**AVIS RELATIF À LA PROTECTION
CONTRE LES EVENTUELS EFFETS NOCIFS ET NUISANCES
PROVOQUÉS PAR LES RAYONNEMENTS NON IONISANTS
GÉNÉRÉS PAR DES ANTENNES ÉMETTRICES STATIONNAIRES**

Commune : WELKENRAEDT - Exploitant : PROXIMUS

Référence exploitant : 87WEC_03

Rapport n° 1650 / 2024

Figure 1 : Vue en plan des lieux de séjour et des points de contrôle

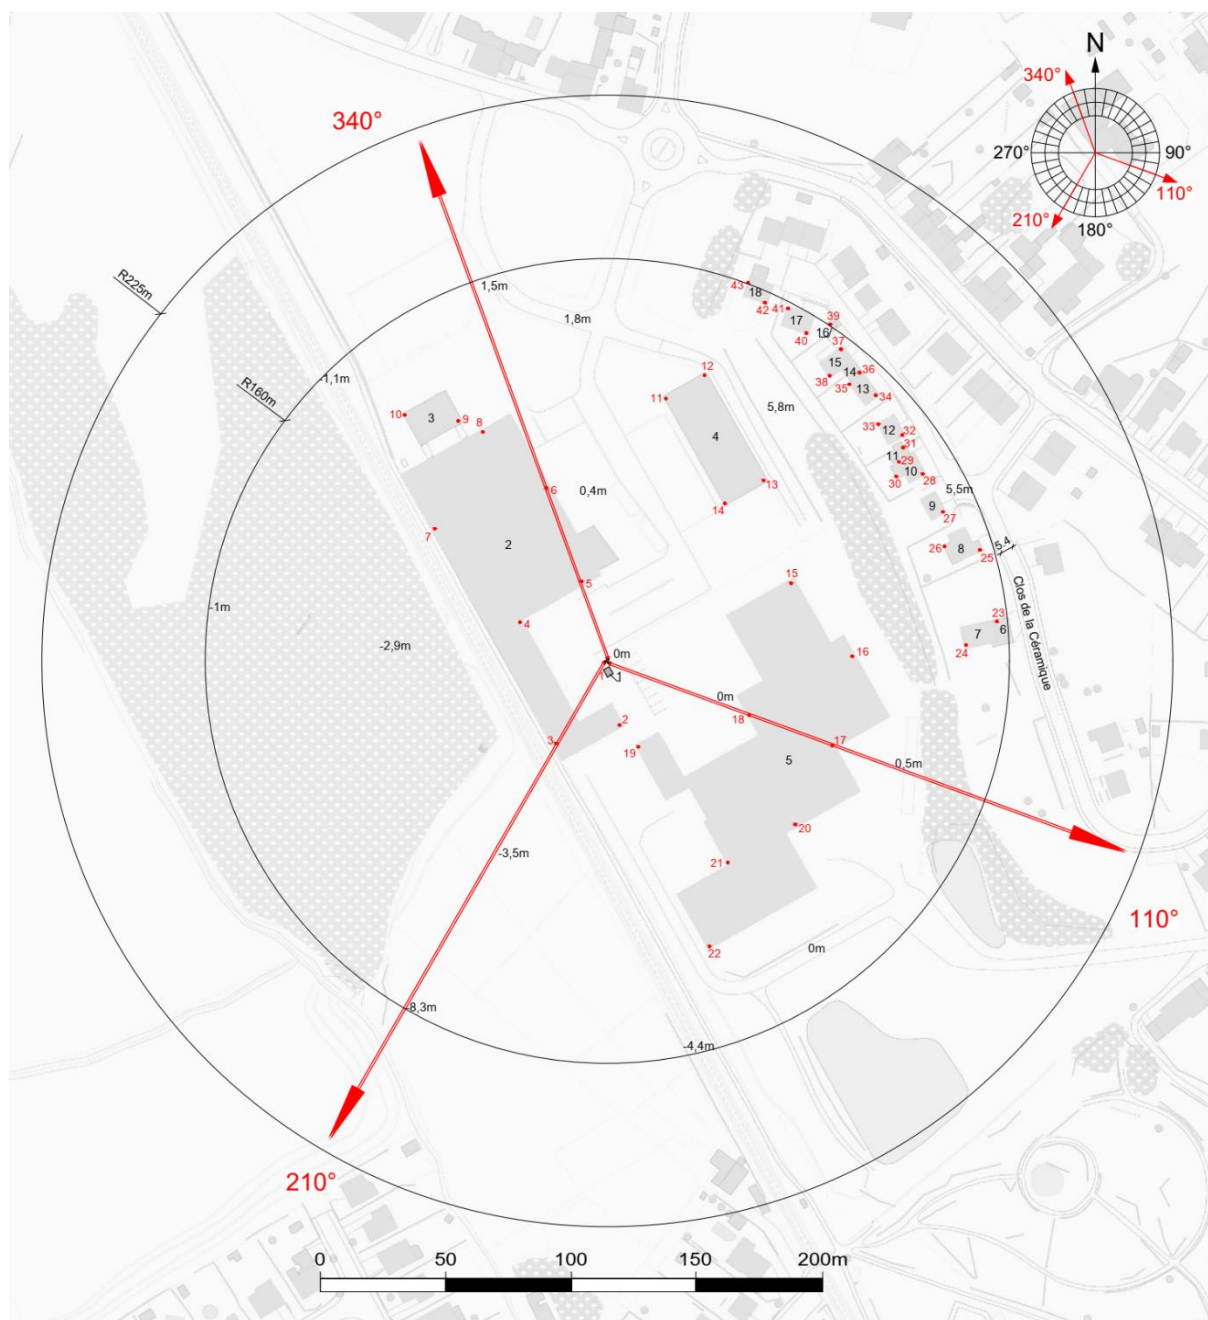
Les fréquences d'émission, la puissance rayonnée par chacune des antennes et leur gain permettent de déterminer le rayon de la zone à analyser. Tout dépassement de la limite par installation est exclu en dehors de cette zone. Le tableau 2 reprend les 35 LS² pour lesquels l'indice d'exposition est le plus élevé. Les différentes colonnes indiquent :

- le numéro du point de contrôle repris sur un des plans de la figure 1;
- le numéro du LS dans lequel se trouve le point de contrôle de la 1^{ère} colonne ;
- l'atténuation d'obstacle prise en compte pour le calcul de l'indice d'exposition dans le LS ;
- le résultat du calcul de l'indice d'exposition.

En ce qui concerne les antennes de l'installation mentionnées dans le tableau 1, la distance maximale à laquelle la limite pourrait être atteinte, à l'extérieur, est égale à 92,2 m. S'il n'y a pas de LS à une distance inférieure, les antennes respectent forcément la limite d'immission.

Dans le cas des LS situés à l'intérieur des bâtiments, une atténuation d'obstacle est prise en compte et il en résulte que la distance maximale à laquelle la limite pourrait être atteinte se réduit à 65,3 m.

Figure 2 : Vue en plan des installations d'antennes dans un rayon de 300 mètres autour de l'installation faisant l'objet de la demande d'avis

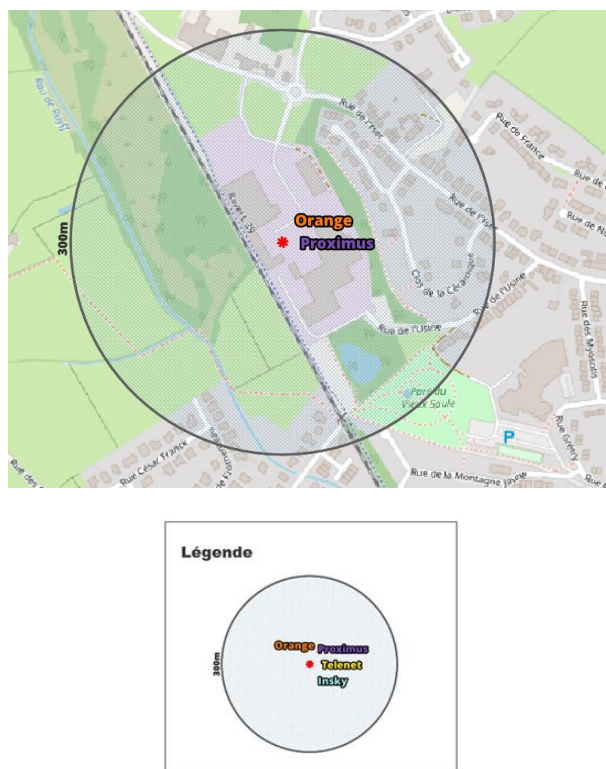
Le plan en projection verticale de la figure 2 indique la localisation des installations d'antennes émettrices stationnaires visées par le décret et situées dans un rayon de 300 mètres autour de l'installation référencée dans le paragraphe 2 et localisée au centre du cercle. Les données de localisation de ces antennes et les avis correspondant sont accessibles via le cadastre en ligne des antennes émettrices stationnaires⁶. Les installations prises en compte dans l'évaluation du respect de la limite cumulative sont les installations d'antennes émettrices déclarées en service par l'exploitant à la date du présent avis, à l'exception de l'installation référencée dans le paragraphe 2 et éventuellement d'autres installations ayant fait l'objet d'une demande d'avis à la même date et qui sont situées à l'intérieur de la zone de 300 mètres de rayon.

- il y a au plus 4 installations d'antennes émettrices stationnaires présentes dans la zone d'évaluation de 300 mètres de rayon représentée dans la figure 2, y inclus l'installation référencée dans le paragraphe 2 : la limite cumulative définie à l'article 4, §2 du décret est nécessairement respectée dans les lieux de séjour à l'intérieur de la zone d'évaluation de 300 mètres de rayon ;

Compte tenu des considérations ci-dessus, il apparaît que l'intensité du rayonnement électromagnétique généré, dans les lieux de séjour situés dans un rayon de 300 mètres autour de l'installation référencée dans le paragraphe 2, par l'ensemble des antennes émettrices stationnaires de l'ensemble des exploitants du même site d'antennes émettrices stationnaires respecte la limite fixée à l'article 4, § 2 du décret.
